RELATÓRIO DE AUDITORIA DA SEGURANÇA DO PROCESSO PRODUTIVO, TRATAMENTO DE EFLUENTES E GESTÃO DE ÁGUAS

ITEM B - Análise do dimensionamento da rede de drenagem, considerando o regime pluviométrico regional de Barcarena, suas oscilações e outras contribuições;

Cliente: Alunorte – Alumina do Norte do Brasil

Código Tractebel: W.002610.001-D-MN00-N-RE-003

Figura 10-5: Saída de vapor d'água em bueiro do circuito C1.

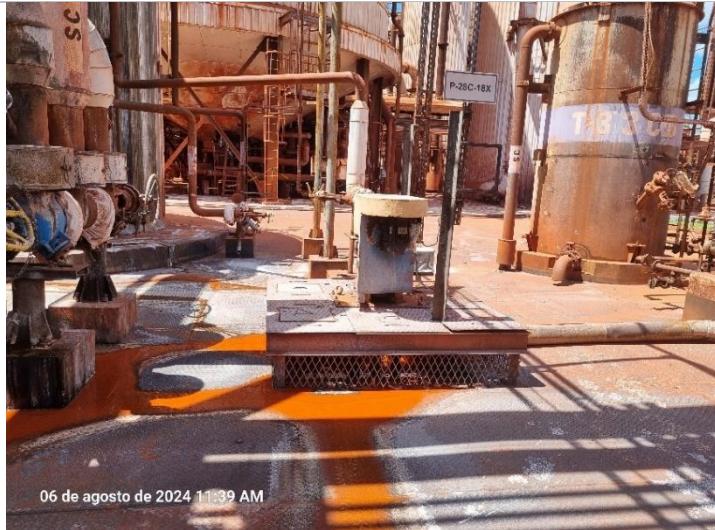
Evidência	<p>Segundo a Alunorte existem tubulações responsáveis pela realização da purga do condensado proveniente das diversas etapas do processo de obtenção da alumina. A água condensada purga é destinada ao sistema de drenagem da refinaria e emerge dos bueiros em diversos pontos da refinaria.</p> <p>Segundo a NBR 8890/2020 (Tubo de concreto de seção circular para água pluvial e esgoto sanitário — Requisitos e métodos de ensaios) a produção do tubo para água pluvial pode utilizar qualquer tipo de cimento Portland, sendo que os parâmetros de preparação do concreto e seleção do cimento devem respeitar a classe de agressividade de exposição das peças, conforme classificação estipulada pela NBR 6118/2014.</p> <p>Não se sabe a especificação do concreto das galerias de águas pluviais da refinaria da Alunorte, dessa forma, assumindo que seja de concreto feito com Cimento Portland Comum, cuja especificação é definida pela NBR 5732/1991, é admito que o lançamento do vapor de água nos circuitos de drenagem não é danoso às galerias de águas pluviais. Segundo estudo de Tanash <i>et al.</i> (2023), observa-se um incremento de resistência do concreto comum quando submetido a temperaturas entre 20 e 300°Celsius. Decréscimo de resistência é observado em temperaturas acima de 300°C. Como o vapor de água atinge uma temperatura máxima de 100°C ao nível do mar, tais condições não são passíveis de observação na planta da refinaria da Alunorte em Barcarena/PA.</p>

Conformidade	<p><input checked="" type="checkbox"/> Em conformidade <input type="checkbox"/> Não conformidade <input type="checkbox"/> Oportunidade de Melhoria <input type="checkbox"/> Observação</p>

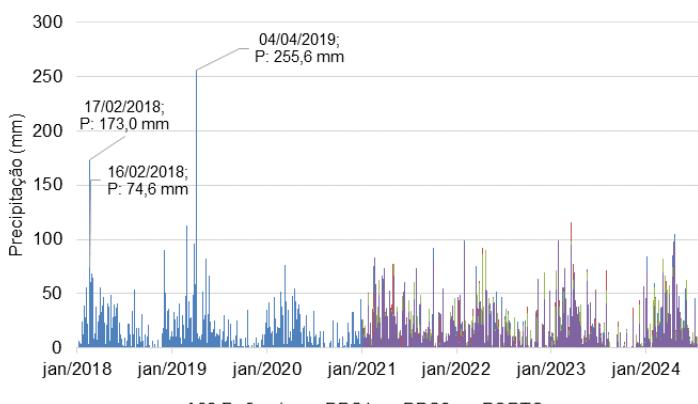
ANÁLISE DA AUDITORA: em consulta ao banco de dados da estação Vila do Conde (cód. ANA 00148011), foi constado que essas alturas de precipitação foram classificadas como sendo valores duvidosos ou acumulados segundo a Agência Nacional de Água e Saneamento (ANA):

- 09/08/2012 → 459,4 mm - status: 3 duvidoso;
- 15/02/2019 → 485,2 mm - status: 4 acumulado;
- 15/03/2019 → 485,2 mm - status: 3 duvidoso;
- 24/07/2019 → 454,4 mm - status: 4 acumulado;

A série de dados e o status do nível de qualidade desses podem ser consultados no Portal Hidroweb da ANA, onde a agência disponibiliza bancos de dados que contém todas as informações coletadas pela Rede Hidrometeorológica Nacional (RHN).

Em decorrência desses status atribuído pela entidade máxima em recursos hídricos no país, considera-se que a desconsideração desses dados uma abordagem correta para a análise de eventos extremos na região.

Figura 10-10 – Arranjo dos circuitos de drenagem da refinaria da Alunorte.

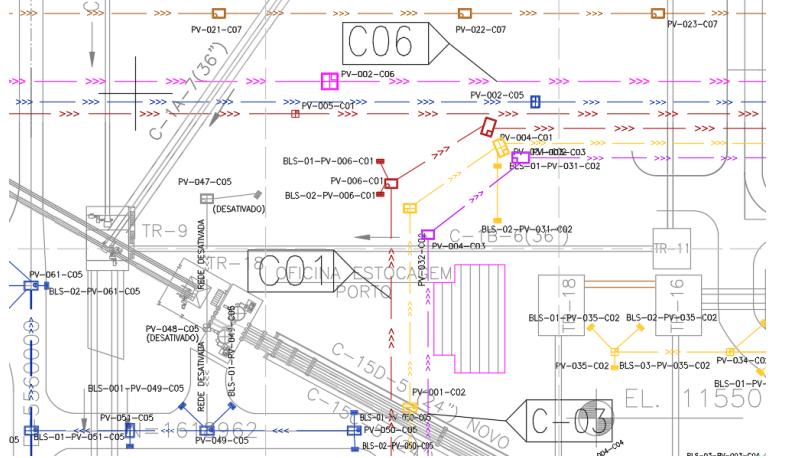
<p>Evidência</p>	<p>Os arquivos apresentam o arranjo dos circuitos de drenagem da refinaria da Alunorte em Barcarena. De acordo com as Notas Gerais presentes no desenho D0-3515-97-G-001 001, estes documentos configuram-se como o <i>as built</i> do sistema de drenagem superficial, logo, resultam de levantamentos cadastrais realizados e correspondem a situação existente dos dispositivos de drenagem.</p> <p>Os arquivos estão organizados da seguinte forma:</p> <ul style="list-style-type: none"> • D0-3515-97-G-001 001: planta geral com nove circuitos de drenagem superficial (C1 ao C9) em escala 1:750. • D0-3515-97-G-001 002 ao D0-3515-97-G-001 010: plantas respectivas a cada um dos nove circuitos de drenagem em escala 1:1000. <p>Em todos esses arquivos os dispositivos de drenagem tem os seus elementos geométricos dados por:</p> <ul style="list-style-type: none"> • Galerias de águas pluviais: comprimento, diâmetro da tubulação, inclinação e cotas nos pontos de início e fim; • Poços de visita: somente dimensões planimétricas das caixas pré-moldadas. As tampas dos poços não são possuem cotas. Tal informação é relevante em caso de verificação do potencial de extravasamento dessas estruturas em situações em que as galerias de drenagem estejam operando como orifício; • Bocas de lobo: disposição espacial das bocas de lobo conferem com a localização real dessas. Dimensões padronizadas e meramente ilustrativas. Não há distinção de geometria de bocas de lobos simples/duplas e bocas de lobo em guias. Não há indicação das cotas das bocas de lobo; • Ramais: desenhos não denotam elemento geométricos dos ramais. <p>CONCLUSÃO DA AUDITORA EM RELAÇÃO AO DOCUMENTO:</p> <p>As Notas Gerais dos desenhos indicam que as medidas estão em metro. As elevações, coordenadas e diâmetro de tubos em milímetro, salvo onde indicado de outra forma. Em conferência aos desenhos, tais unidades se confirmam. Cabe pontuar que o desenho não está configurado em coordenadas geográficas oficiais, estando esse rotacionado e trasladado para a facilitar o entendimento dos circuitos ortogonalmente.</p>

Figura 10-12 – Número de elementos conformes.

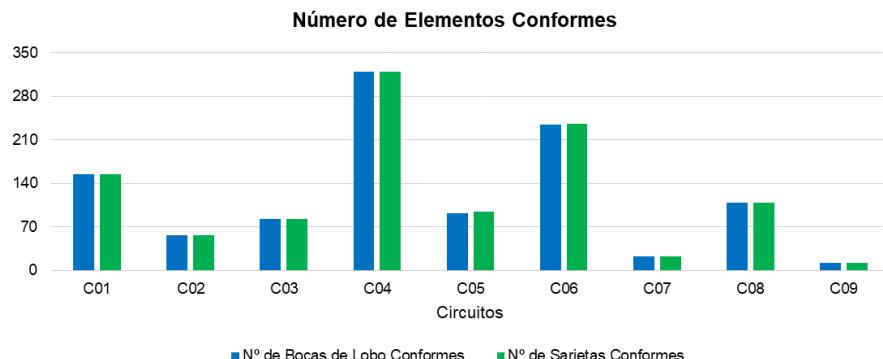
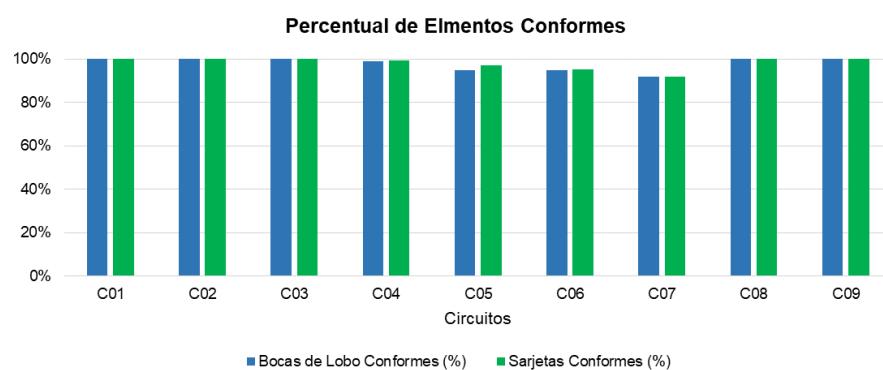
O **Quadro 10-3**, a **Figura 10-12** e a **Figura 10-13** mostram que as bocas de lobo e as sarjetas da maioria dos circuitos comportam totalmente as vazões de projeto designadas, com exceção dos circuitos C04, C05, C06 e C07. No caso desses circuitos, o percentual de bocas de lobo e sarjetas conformes variam de 92% a 99%. Esses resultados denotam que, em alguns pontos de vias que esses circuitos atravessam, pode haver alguma dificuldade de engolimento das bocas de lobo e extravasamentos das sarjetas em direção às calçadas da refinaria. Essa situação demandaria a inclusão de novas bocas de lobo de modo a diminuir o volume aportado pelas sarjetas e bocas de lobos atuais. Apesar disso, não é esperado que essa situação comprometa a segurança das operações da refinaria.

Figura 10-14 – Percentual de galerias com restrição hidráulica.

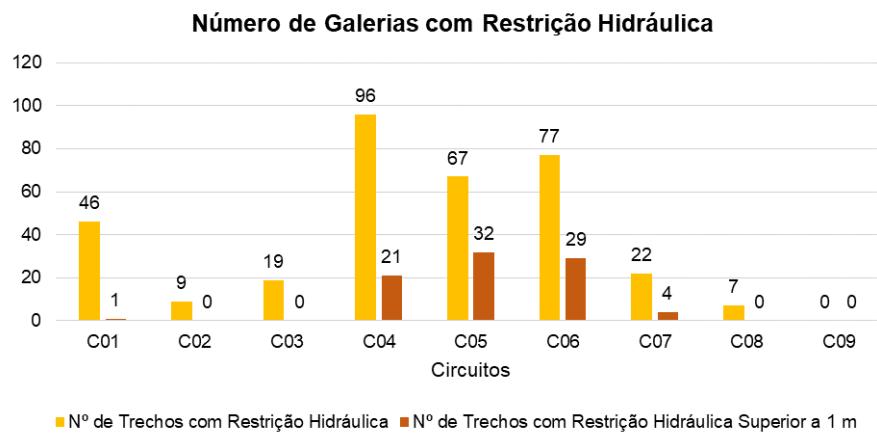
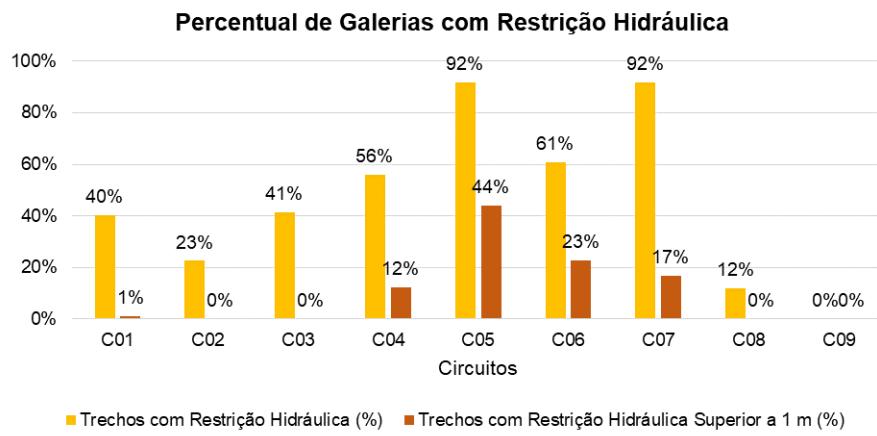
Os resultados da análise mostra que todos os circuitos possuem galerias com insuficiência para conduzir a vazão resultante de uma chuva de projeto com 10 anos de período de retorno. Em termos absolutos, o circuito C04 possui o maior número de galerias com restrição hidráulica, cerca de 96 elementos. Em termos percentuais, esse número equivale à 56% das galerias com restrição. No caso de galerias com carga hidráulica a montante superior a 1 m, esse circuito conta com 21 galerias nessa condição ou 12% do total, o que suscita possibilidade de extravasamento dos poços de visita a montante dessas galerias.
